改善箇所説明図

運転室断面図

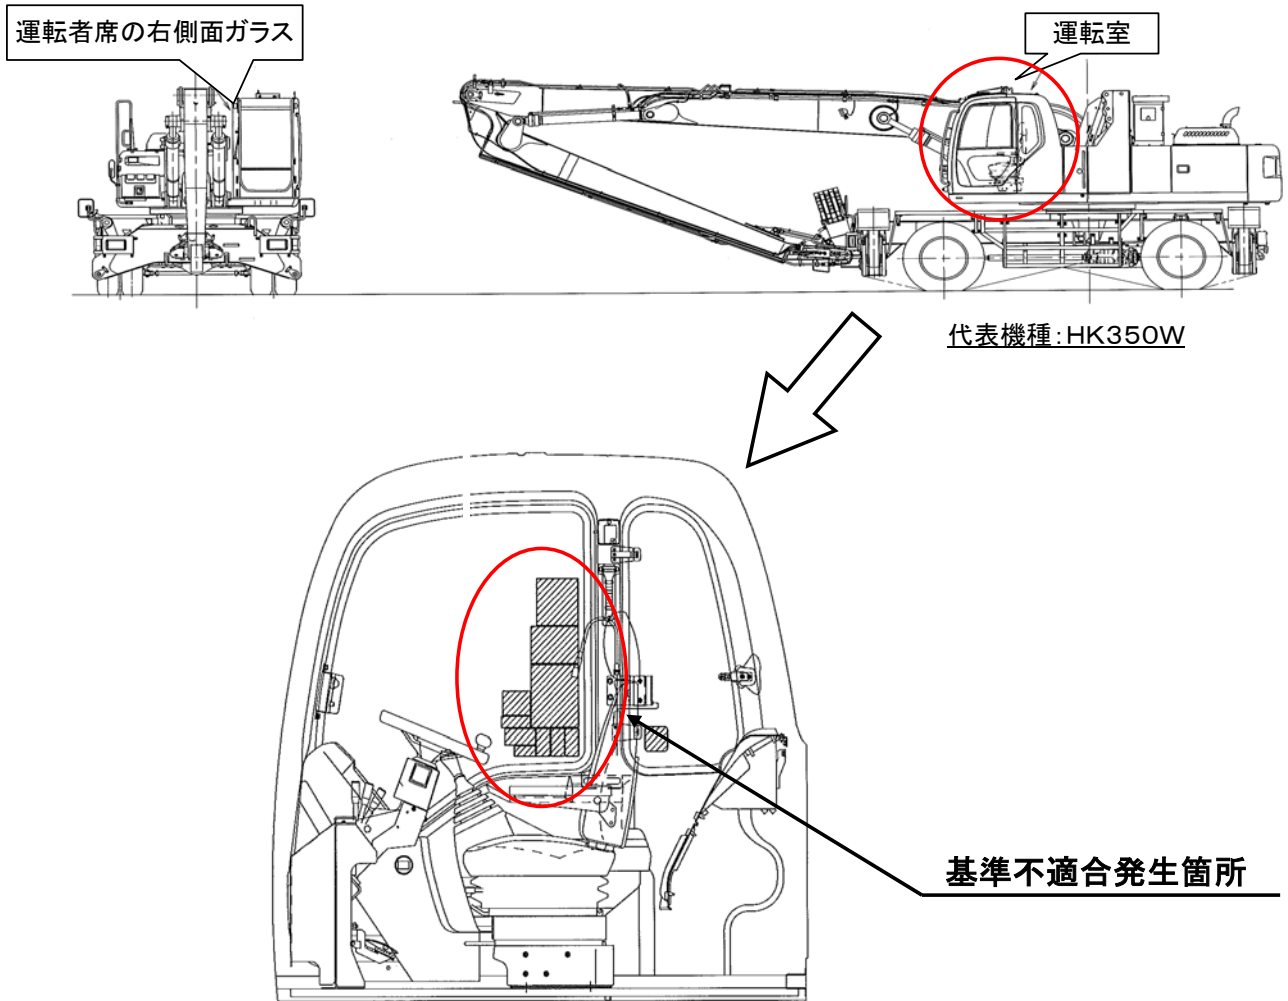
不具合の内容

前面ガラス又は側面ガラスに銘板（注意銘板等）を貼付したため道路運送車両の保安基準に適合していない。

改善の内容

全車両、当該銘板を剥がし、保安基準に適合する位置に貼り直す。

識別 : 外観上、銘板の有無にて容易に識別が可能のため、特別な識別の追加は行わない。
